## 第 5 回技術検討小委員会への意見書

原子力資料情報室 伴英幸

# 高レベル放射性廃棄物（HLW、ガラス固化体）処分費用について

for 原子力委員会・新計画策定会議・技術検討小委員会（第5回）

## ステップ 1 : HLW 処分場建設・運転総コスト現在価値換算と等しくする kWh あたり処分金単価 (円/kWh) の算出

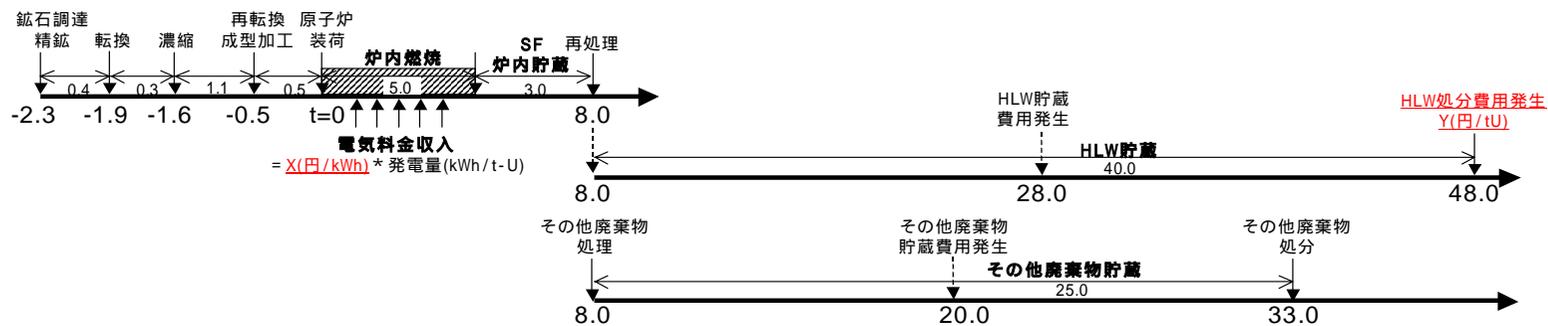
- 割引率 2% として HLW 処分金収入と HLW 処分場建設・運転コスト支出の現在価値換算総額が一致するように  $X$  (円/kWh) を算出。
- HLW 処分場建設・運転コスト支出については、新計画策定会議技術検討小委員会 (第 3 回, 8/31) 資料第 1 号 pp.7, 硬岩ケースを仮定。
- 処分金対象の kWh については、3.2 万 t-U (ガラス固化体 4 万本相当) による、2000 年-20XX 年に渡る毎年一定量の発電を仮定。

HLW 発生 of 過去分を考慮して 20XX 年=2015 年とした場合:

2000 年以降の発電のみを対象として 20XX 年=2030 年とした場合:

$$\underline{\underline{X_1 = 0.114 \text{ 円/kWh}}}$$

$$\underline{\underline{X_2 = 0.131 \text{ 円/kWh}}}$$

割引率 3% とした場合は,  $X_1=0.088$  円/kWh,  $X_2=0.107$  円/kWh。

ステップ2：ステップ1で求めた kWh あたり掘出金単価に相当する HLW 処分単価 (円/t-U) の算出

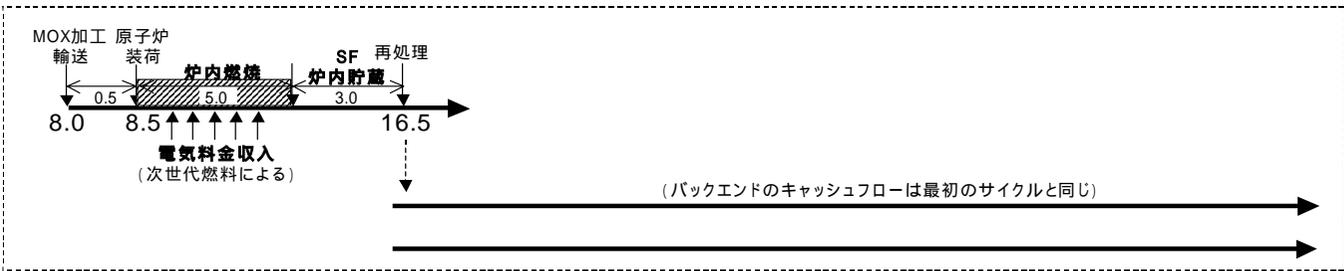
- 割引率=3%。

HLW 発生の過去分を考慮して 20XX 年=2015 年とした場合： $Y_1 = 15533 \text{ 万円/t-U}$

2000 年以降の発電のみを対象として 20XX 年=2030 年とした場合： $Y_2 = 17823 \text{ 万円/t-U}$

**ステップ2\***：HLW 処分場建設・運転コストに相当する HLW 処分単価（円/tU）の算出

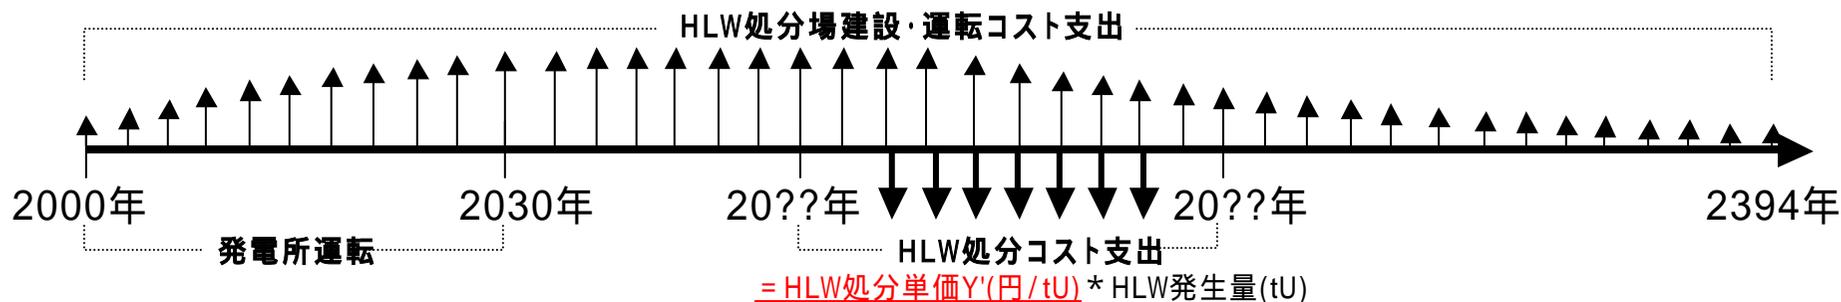
- 割引率 3%として HLW 処分場建設・運転コスト流列と HLW 処分単価 \* HLW 処分量の現在価値換算総額が一致するように Y'（円/tU）を算出。
- HLW 処分場建設・運転コストについては、新計画策定会議技術検討小委員会（第3回, 8/31）資料第1号 pp.7, 硬岩ケースを仮定。

HLW 処分コスト支出が 2035 年-2076 年に発生する場合：  $\underline{Y'_1 = 15643 \text{ 万円/t-U}}$

HLW 処分コスト支出が 2048 年-2078 年に発生する場合：  $\underline{Y'_2 = 19935 \text{ 万円/t-U}}$
